5 注) 以下では、シンポジウムで配布した「(仮称) FPT1 法による変流量二次ポンプシステムの省エネルギー設計・調整・試験方法に関する技術解説書」を“解説書”と呼びます。

図-3.6 ポンプのサージング

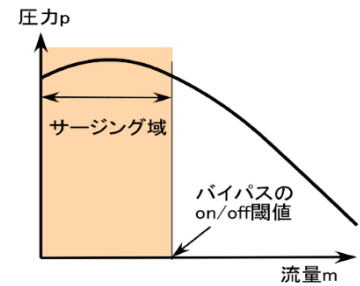
5 Q 4. 解説ありがとうございます。資料（技術解説書案）の P 1 7 右下の図(図-3.6)で、サージング領域は P Q 曲線の頂点より左側の小流量領域と考えてよいですか。また、その P Q 曲線はインバータの最小周波数時の曲線であると考えますが、一般に商用周波数以外のデータはありません。どのようにサージング領域を特定すべきですか。

10 A. ご質問のように図の P Q 曲線は定格回転数時の特性になります。回転数が変わると相似則によって特性が変化しサージング域も変わります。回転数が異なる場合の特性曲線は一般には公表されておらずメーカーに別途依頼しなくては手に入りません。しかし、回転数が異なる場合の特性を相似則により計算で求めても数%の誤差で求めることができます（解説書、付録4参照）。そのため、これを求めることができるツールを作成し公開する予定です。なお、ポンプのエネルギー消費量を求めるのにもこのツールを利用して計算してもらうことを考えています。
